# RENESAS TECHNICAL UPDATE

製品分類	MPU & MCU	発行番号	TN-16C-A224A/J	Rev.	第1版
題名	R32C/117グループ ユーザーズマニュアル ハードウェア編の誤記訂正		情報分類	技術情報	
適用製品	R32C/117グループ	対象ロット等	関連資料	R32C/117グループ ユーザーズマニュアル ハードウェア編 Rev.1.10 (RJJ09B0565-0110)

R32C/117グループ ユーザーズマニュアル ハードウェア編 Rev.1.10において誤記がありましたので、以下のとおり訂正いたします。

図8.1 クロック発生回路のブロック図

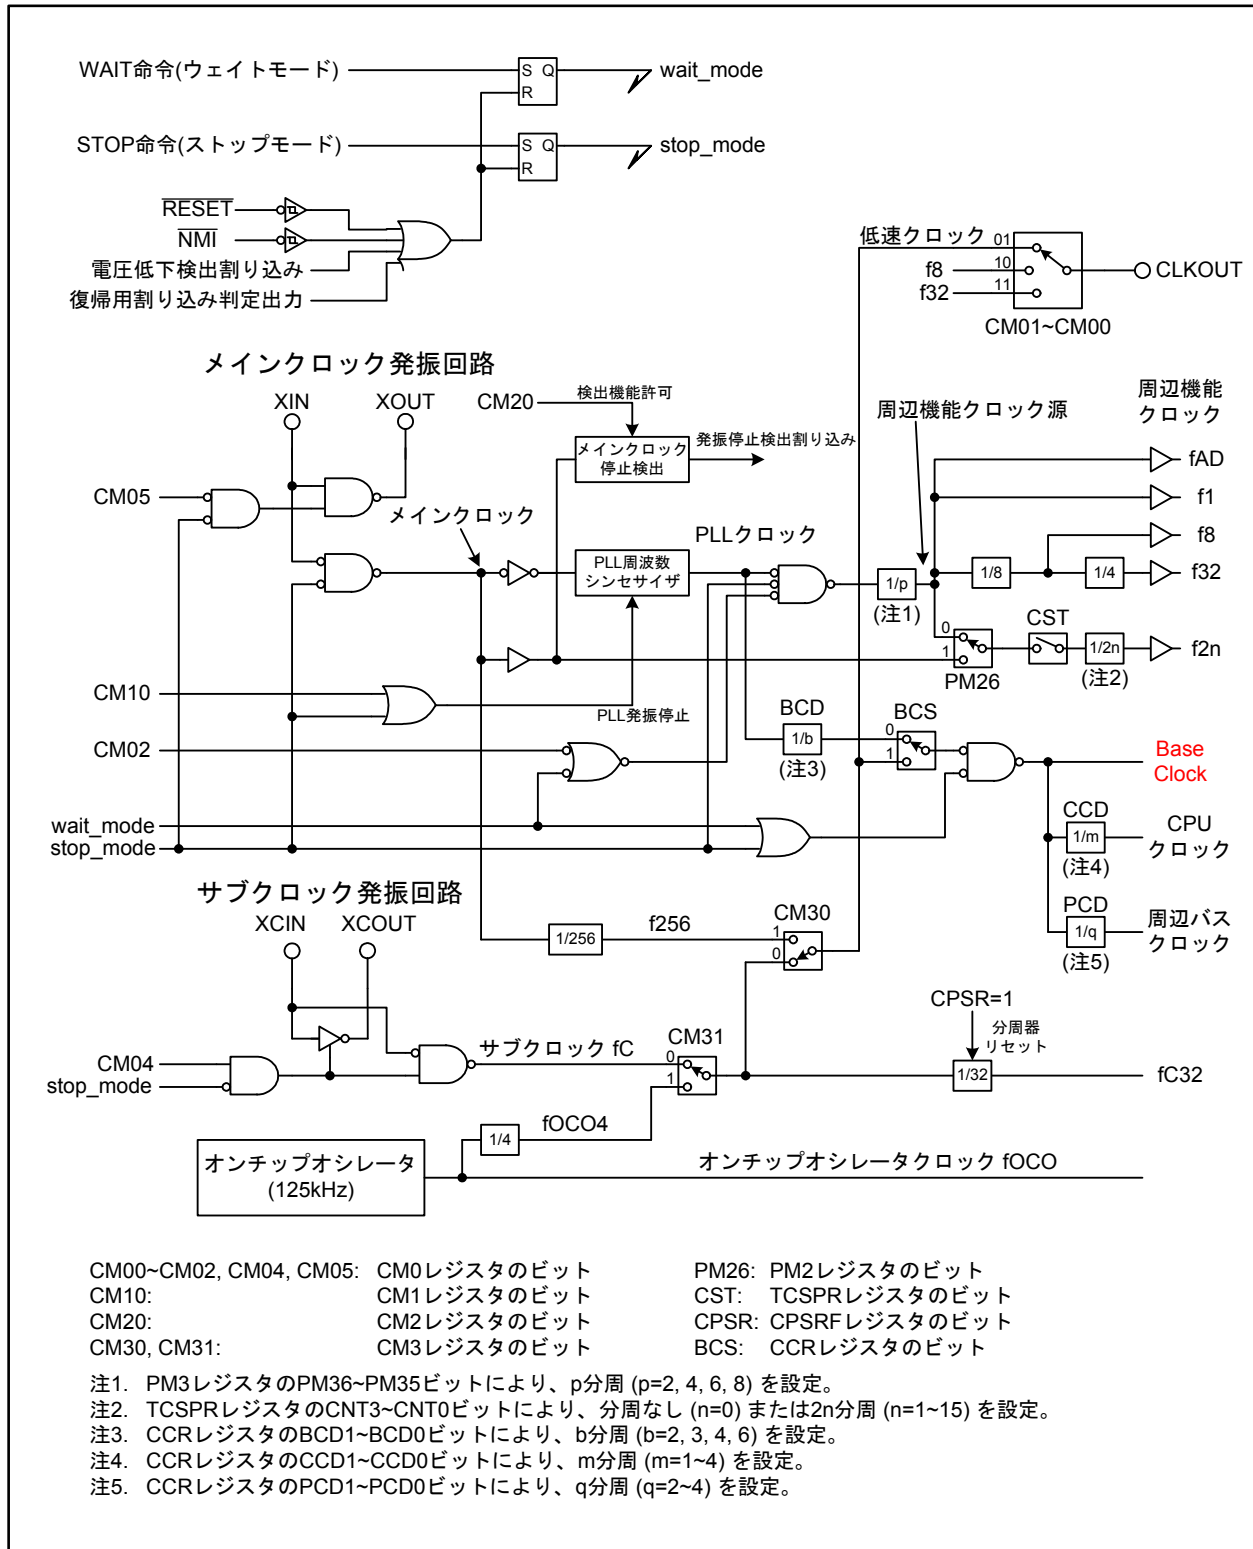
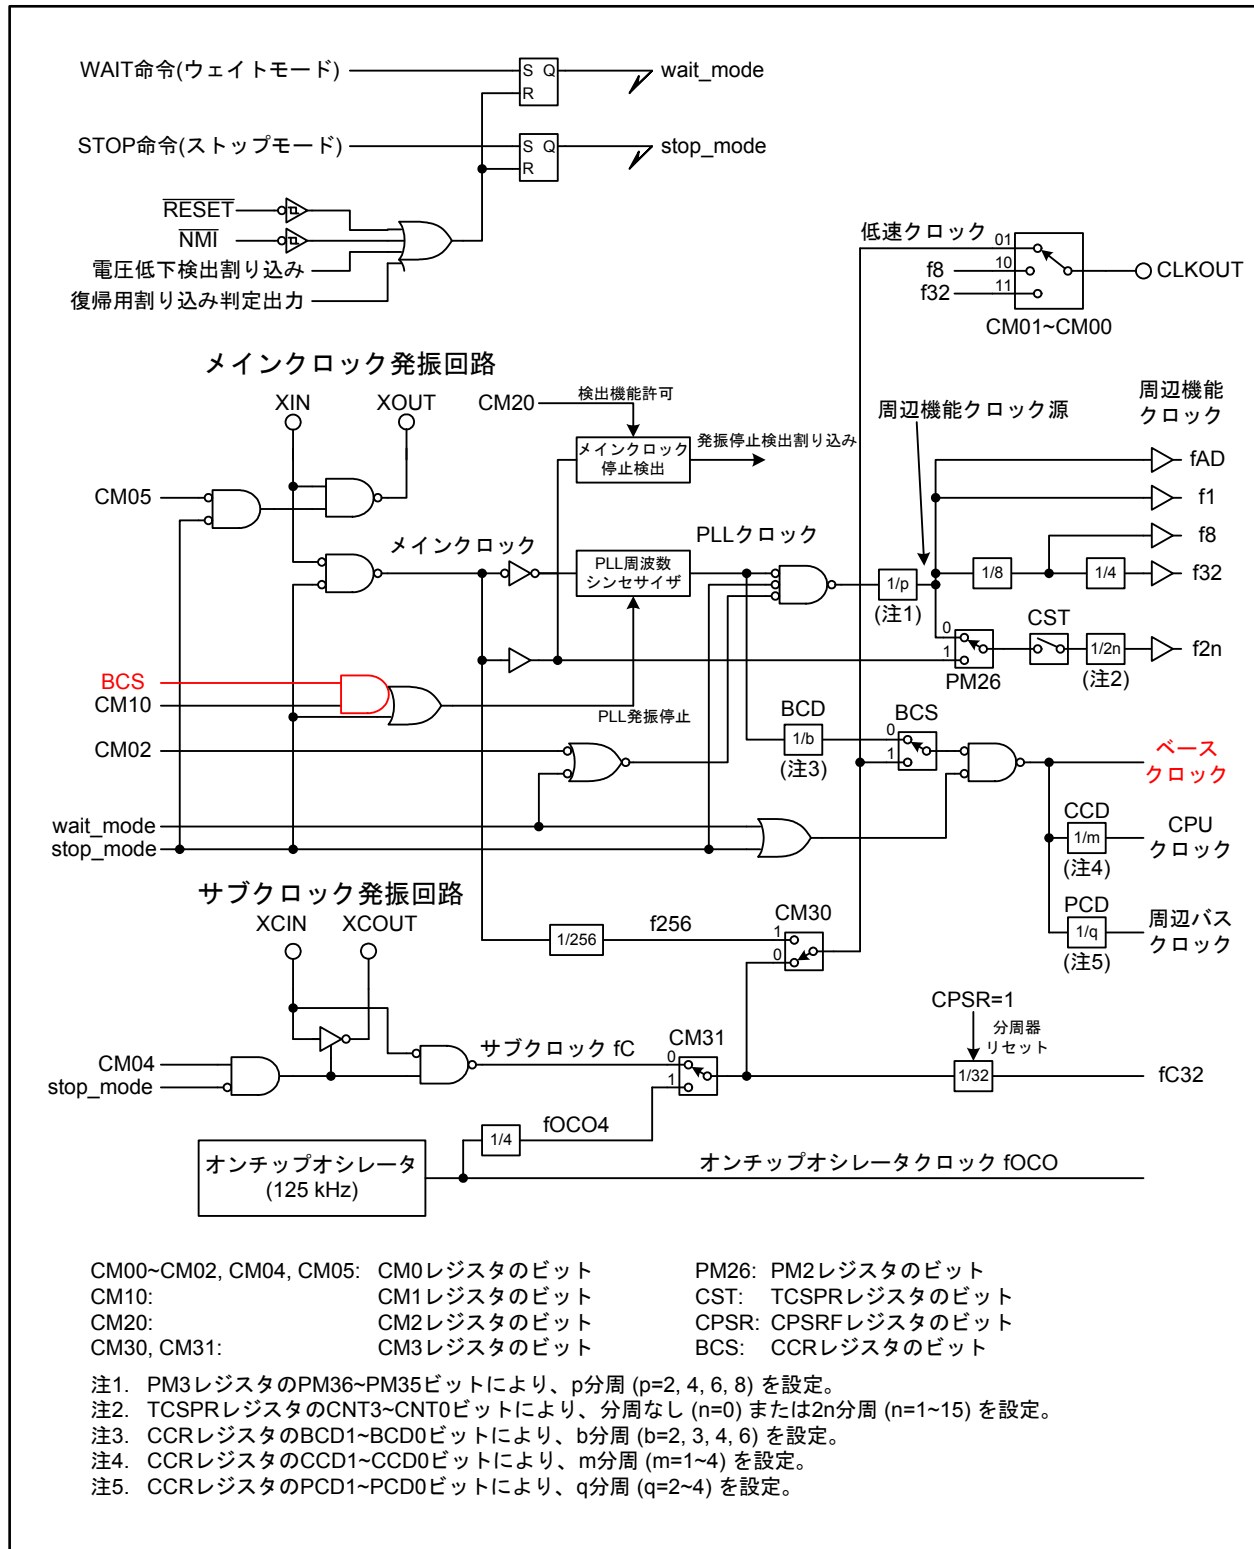
•Page 86 of 604

図8.1を以下のとおり訂正いたします。

図21.1 CRC演算回路のブロック図

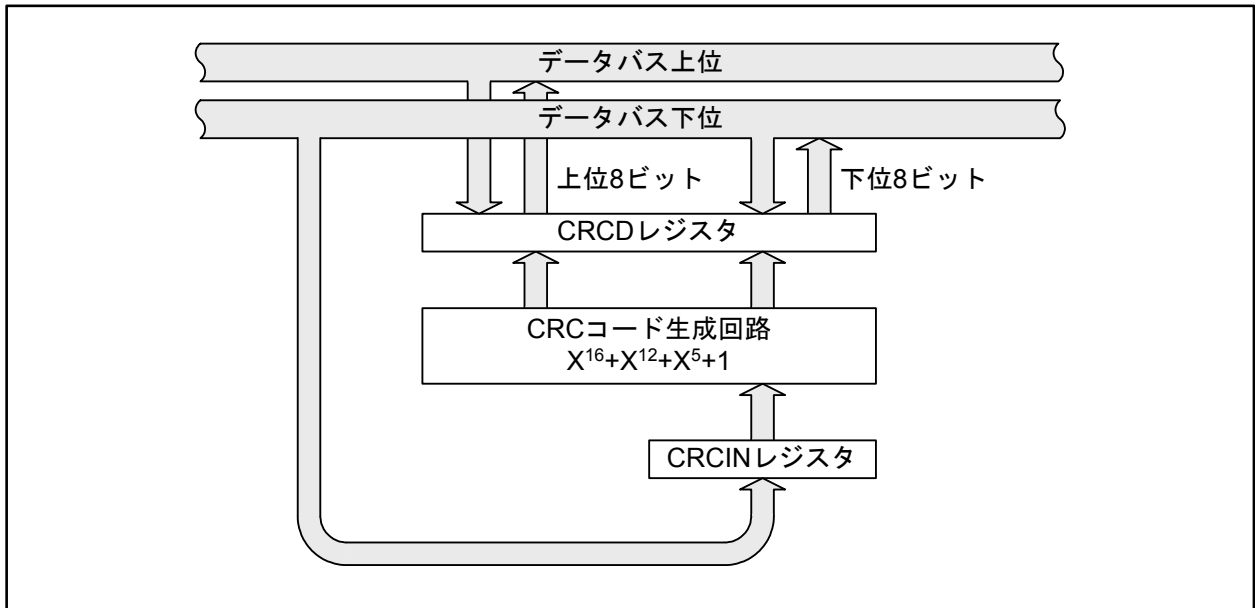
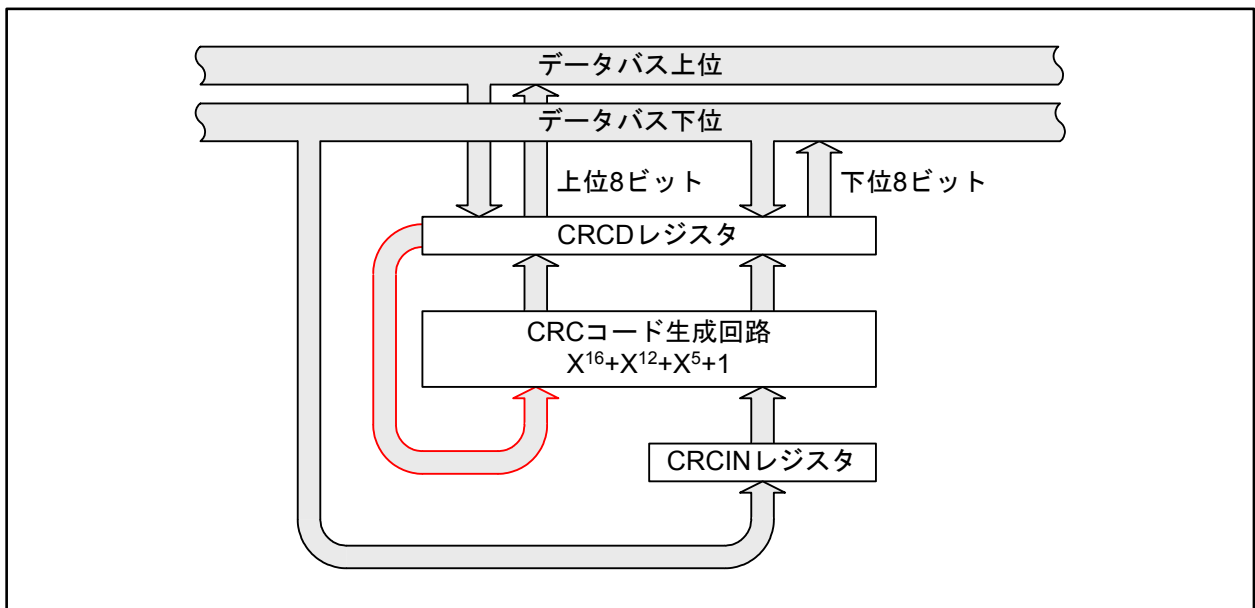
•Page 319 of 604

図21.1を以下のとおり訂正いたします。

図26.1 入出力端子ブロック図(代表例) (i=0~15、j=0~7)

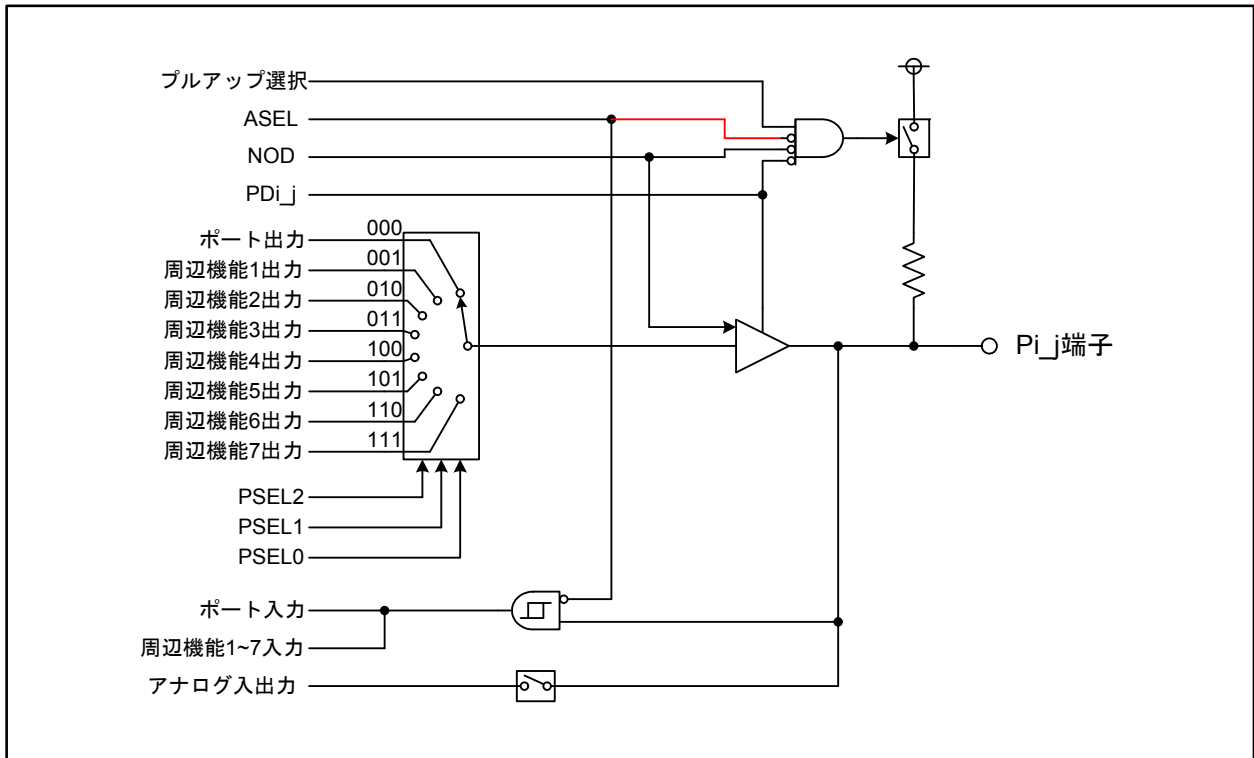
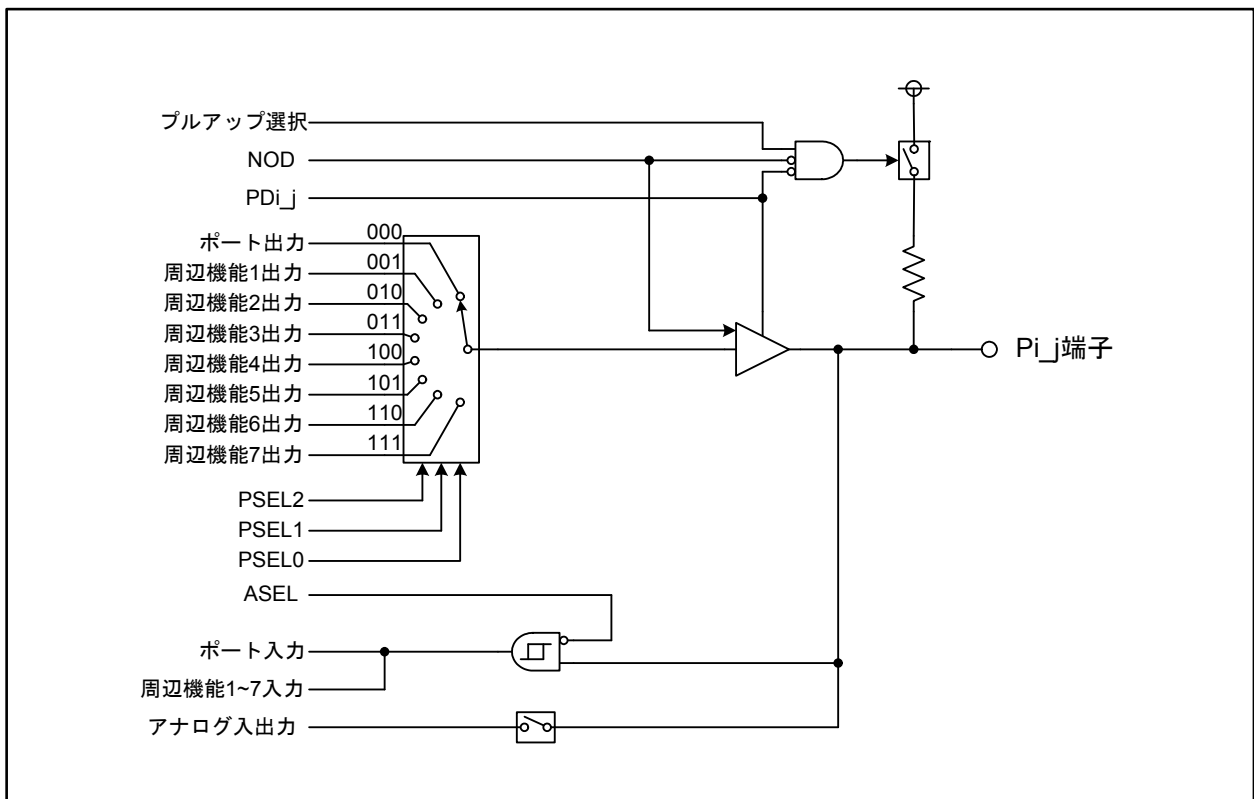
•Page 475 of 604

図26.1を以下のとおり訂正いたします(TN-16C-A200A/J参照)。
